Commune de Mandres-les-Roses
Grand Paris Sud-Est Avenir

Plan Local d'Urbanisme

Modification simplifiée du PLU

Projet de modification simplifiée du Plan Local d'Urbanisme
mis à disposition du public lundi 8 janvier
au vendredi 9 février 2018 inclus

3.Extrait du plan de zonage modifié

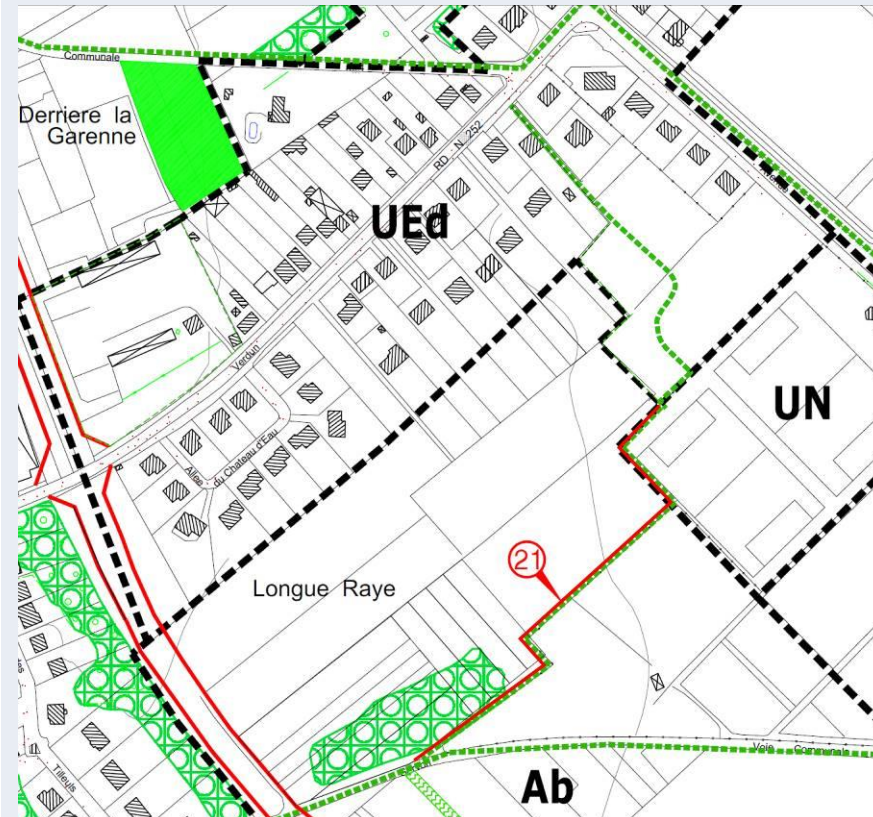
La suppression partielle de l'emplacement réservé n°21

Pièce modifiée	Objet de la modification	Extrait du plan de zonage (avant – après)
Plan de zonage	<p>La suppression partielle de l'emplacement réservé n°21 destiné à la création d'une sente permettant de relier la rue de Verdun à la rue de Servon.</p> <p>Le décalage du tracé au titre des sentes piétonnes à créer, à conserver</p>	<p>Avant la modification simplifiée</p>  <p>Le plan de zonage simplifié avant la modification montre un quartier avec des rues (Verdun, Longue Raye, Derrière la Garenne) et des zones d'usage (UEd, UN, Ab). Une zone verte hachurée, l'emplacement réservé n°21, est visible. Des points rouges avec le chiffre 21 indiquent des modifications de tracé.</p>

Un double ajustement du plan de zonage pour assurer la réalisation effective d'une sente : la levée partielle de l'emplacement réservé et le décalage du tracé de « sente piétonne à créer à protéger »

Il est nécessaire de supprimer partiellement l'emplacement réservé n° 21 et de modifier le tracé au titre des sentes piétonnes à créer à protéger tel que matérialisé actuellement sur le plan de zonage, puisque cela serait inadapté, non sécurisé, et ne desservirait pas la future opération.

Il ne s'agit pas d'une suppression totale mais partielle de l'emplacement réservé. En effet, l'emplacement réservé n°21 est conservé sans changement de l'angle du terrain de football jusqu'à la rue de Servon, ce qui intègre la correction matérielle de la représentation graphique de l'ER n° 21 : celui-ci lors de l'approbation du PLU en 2013 a été matérialisé sous la forme d'un numéro mais non représenté graphiquement. Cette erreur matérielle est corrigée. Parallèlement, le tracé des sentes piétonnes à créer est quant à lui décalé afin de préserver la continuité d'une mise en œuvre effective.

Emplacement réservé n°21 conservé du terrain de football jusqu'à la rue de Servon, sur une emprise de 317 m x 2,50 m de largeur = 792,5 m², à destination de la commune pour création d'une liaison douce. La matérialisation graphique est rétablie.
